IL·LTRE. SR. CONSELLER DE TERRITORI I SOSTENIBILITAT
DEPARTAMENT DE TERRITORI I SOSTENIBILITAT
GENERALITAT DE CATALUNYA

L'Institut del Cava, PimeCava i el Grup UVIPE de l'Associació Vinícola Catalana, en representació de la Plataforma Preservem la Identitat Vitivinícola del Penedès,

I.- El Diari Oficial de la Generalitat de Catalunya de 13 de juny de 2018 publica l'inici del període d'informació pública, durant 45 dies, del Pla director urbanístic d'infraestructures (PDUI) de la ròtula Martorell-Abrera, per tal que els ciutadans, institucions i ajuntaments afectats puguin presentar les al·legacions que considerin oportunes.

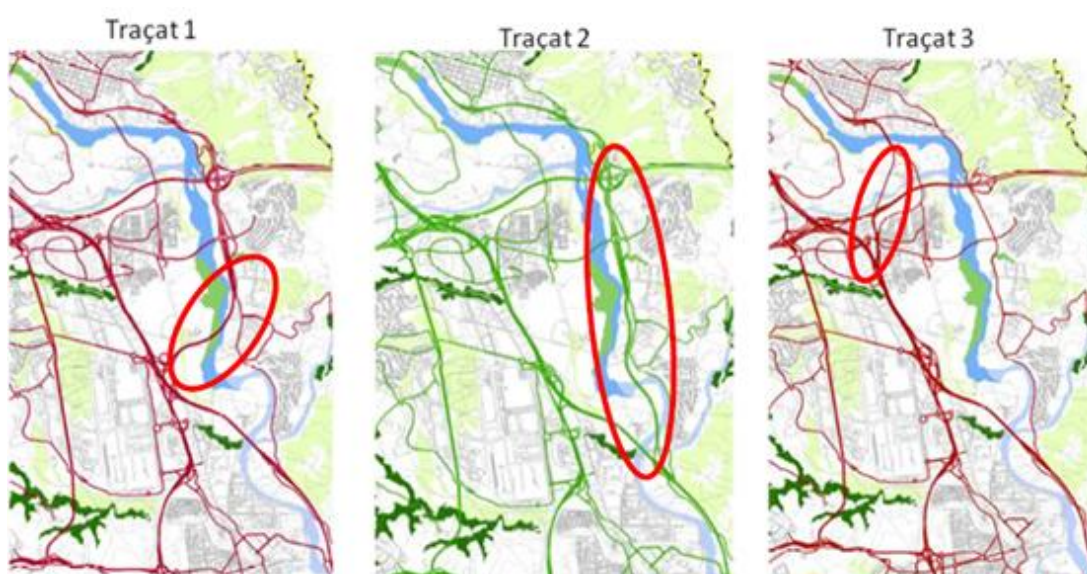
És certament poc adequat, al nostre entendre, aquest plantejament d'alternatives, ja que la solució local condiona del tot el model global, i alhora omet els principals efectes ambientals d'aquesta segona, arribant a una solució extremadament més negativa, des d'una visió territorial, que justament és la que el propi pla reclama com a necessària.

D'aquestes, l'Estudi Ambiental Estratègic (EAE) en fa una anàlisi qualitativa, parcial, per arribar a la conclusió que la millor alternativa és la 3, que paradoxalment manté tots els trànsits de la C55 i la B40 per l'interior d'Abrera, persistint amb els efectes sobre el nucli d'Abrera.

Els efectes diferencials avaluats són una afecció quantitativa d'espais protegits i hàbitats no prioritaris, entre d'altres, insuficient i parcial, arribant a la conclusió equivocada que no s'hauria produït si s'hagués comparat amb els escenaris que certament genera, i que són la prolongació del Quart Cinturó cap al Penedès.

Val a dir que l'alternativa 2 no permet l'enllaç B40/AP7 utilitzant el viaducte i enllaç actual amb el peatge de Martorell. Per tant, deixaria aquesta infraestructura completament infrautilitzada.

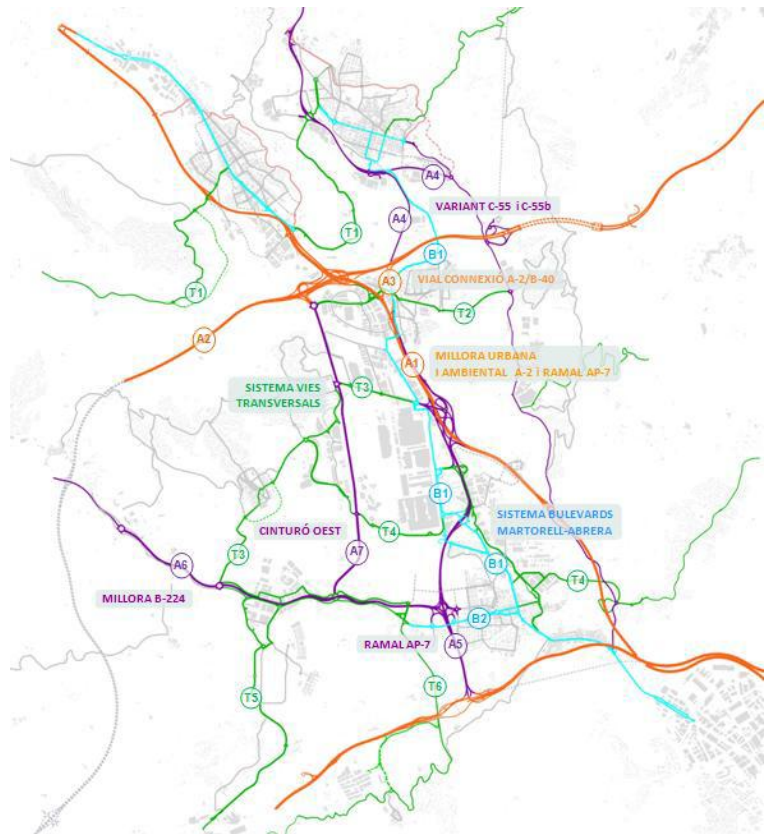
1. No hi ha un plantejament de les infraestructures global, tal com el mateix PDUI reclama.
2. No hi ha una autèntica discussió d'alternatives. La fase 1 planteja alternatives parcials que arriben a conclusions errònies, i contradictòries, fins i tot en el mateix document. Les alternatives de fase 2, teòricament globals, tampoc ho són. De fet són globals només en l'àmbit del PDUI, i alhora, no són alternatives, tal com exposa el propi document, que els planteja diferenciats des del punt de vista temporal, i fins i tot conclou que aquell que no escull és "*més realista*".

Així, finalment s'escull l'alternativa ambientalment menys favorable, sobre el conjunt del territori, fent-lo extensiu al Penedès, i alhora també la pitjor quant a funcionalitat. És a dir, la menys adequada en tots els sentits

3. Es justifica l'extensió del quart cinturó (B40) cap al Penedès, basant-se amb un suposat consens en el marc de la redacció del PTPP, que en el moment actual de la tramitació no és possible, ja que la ciutadania, entre d'altres aquesta plataforma, no disposa dels instruments reglats per a la seva expressió, ni accés a la informació.
